##### 183<sup>e</sup> session

### **Proposition de complément 1 à la série 01 d'amendements au Règlement ONU n° 154**

#### **Communication des représentants de la Commission européenne et du Japon\*, \*\***

Le texte ci-après est une proposition de complément 1 à la série 01 d'amendements au nouveau Règlement ONU n° 154 énonçant des prescriptions uniformes relatives à l'homologation des voitures particulières et des véhicules utilitaires légers en ce qui concerne les émissions de référence, les émissions de dioxyde de carbone et la consommation de carburant ou la mesure de la consommation d'énergie électrique et de l'autonomie en mode électrique (WLTP). Il a pour objet de corriger des erreurs et de clarifier les dispositions fondées sur les prescriptions introduites dans l'amendement 6 au RTM ONU n° 15. Ce document est soumis à l'examen du GRPE à sa session de janvier 2021. Le présent document est soumis au Forum mondial de l'harmonisation des Règlements concernant les véhicules (WP.29) et à son Comité d'administration de l'Accord de 1958 (AC.1) pour examen à leurs sessions de mars 2021.

« Figure 8/1

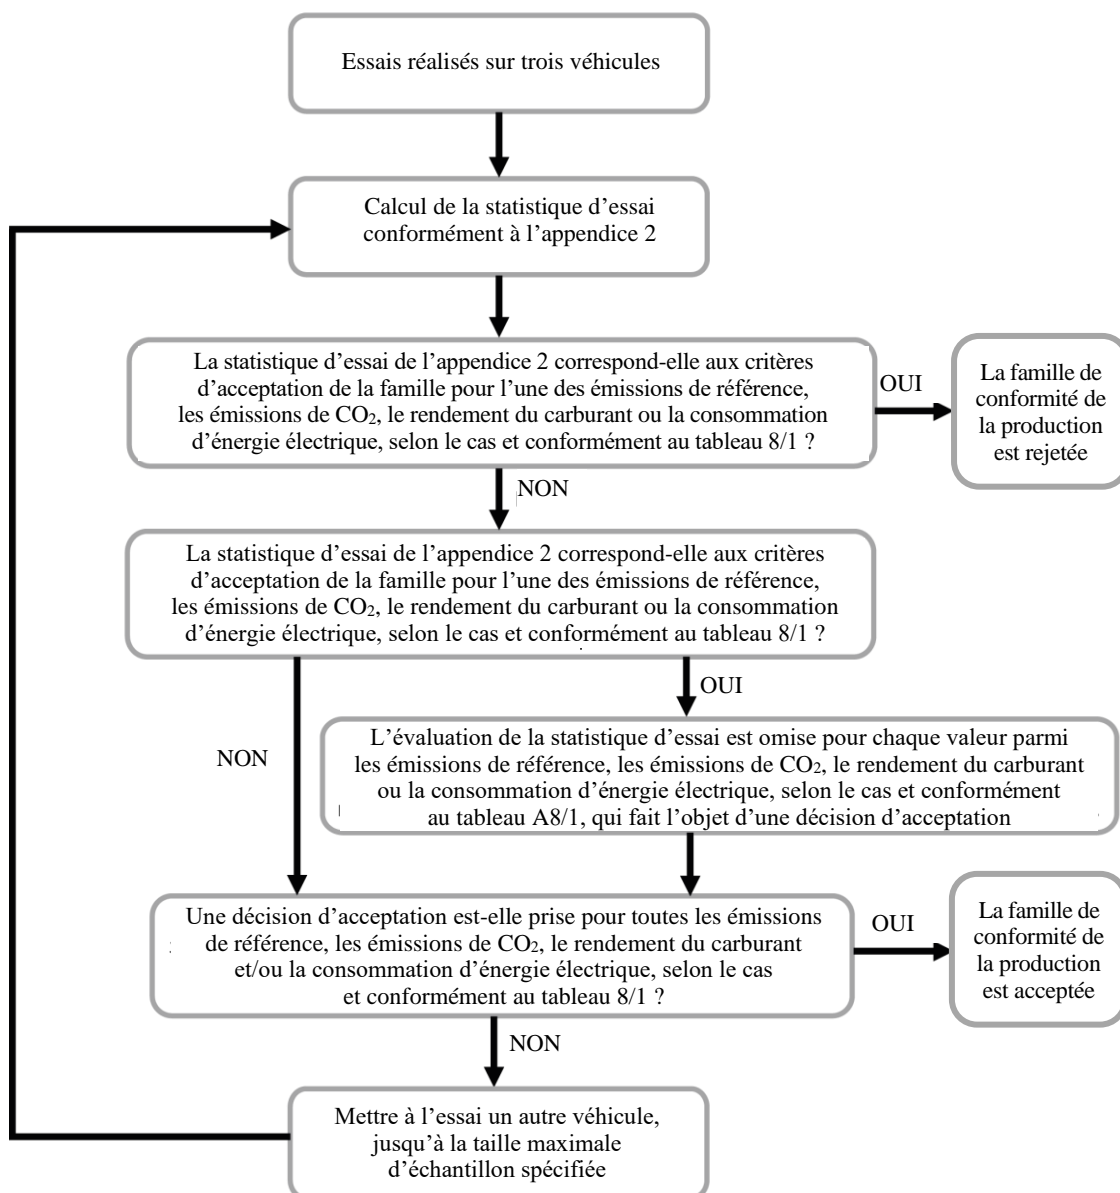
Paragraphe 8.2.3.2, figure 8/1, lire :

**Diagramme de décision relatif à la procédure d'essai de la conformité de la production (essai du type 1)**

Figure A6/4

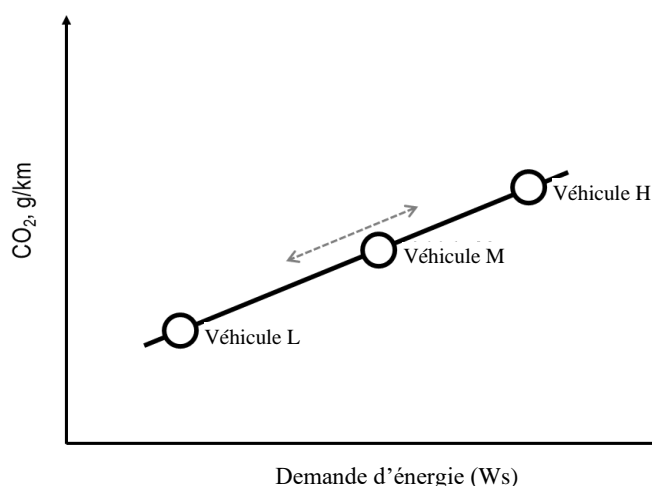
Paragraphe 2.3.2.4, lire :

Les limites de sélection du véhicule M (voir fig. A6/4) sont telles que ni l'écart entre les niveaux d'émission de CO<sub>2</sub> des véhicules H et M ni l'écart entre les niveaux d'émission de CO<sub>2</sub> des véhicules M et L ne sont supérieurs à la plage de CO<sub>2</sub> autorisée conformément au paragraphe 2.3.2.2 de la présente annexe. Les coefficients de résistance à l'avancement sur route et la masse d'essai définis doivent être consignés.

**Limites pour la sélection du véhicule M**

Figure A8/2

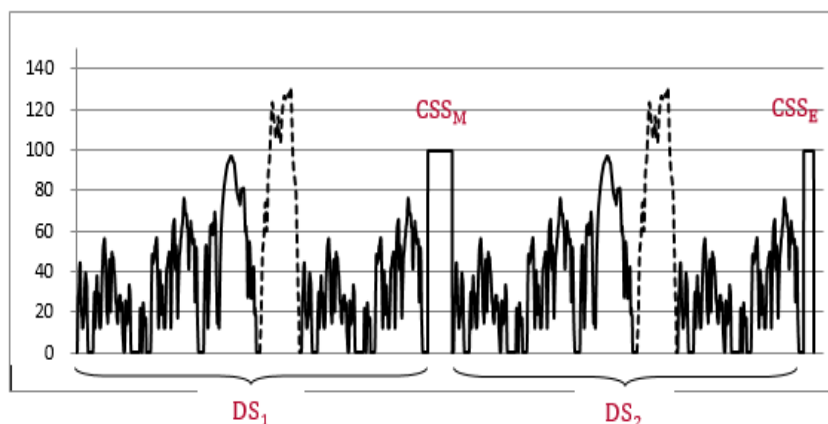
Paragraphe 3.4.4.2.1, lire :

La procédure d'essai du type 1 abrégée est composée de deux segments dynamiques (DS<sub>1</sub> et DS<sub>2</sub>) combinés avec deux segments à vitesse constante (CSS<sub>M</sub> et CSS<sub>E</sub>) comme représenté à la figure A8/2.

**Courbe de vitesse de la procédure d'essai du type 1 abrégée**

Figure A8/5

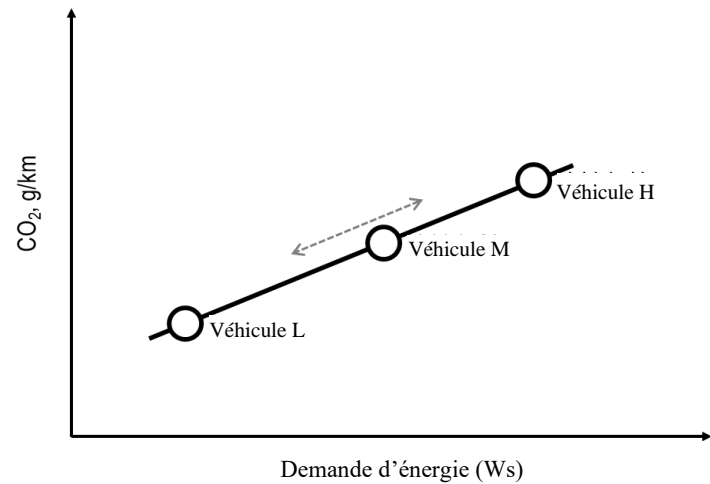
Paragraphe 4.5.1.1.5, lire :

Les limites de sélection du véhicule M (voir fig. A8/5) sont telles que ni l'écart entre les émissions massiques de CO<sub>2</sub> des véhicules H et M ni l'écart entre les émissions massiques de CO<sub>2</sub> en mode maintien de la charge des véhicules M et L ne sont supérieurs à la plage de CO<sub>2</sub> en mode maintien de la charge autorisée conformément au paragraphe 4.5.1.1.2 de la présente annexe. Les coefficients de résistance à l'avancement sur route et la masse d'essai définis doivent être consignés.

**Limites pour la sélection du véhicule M**
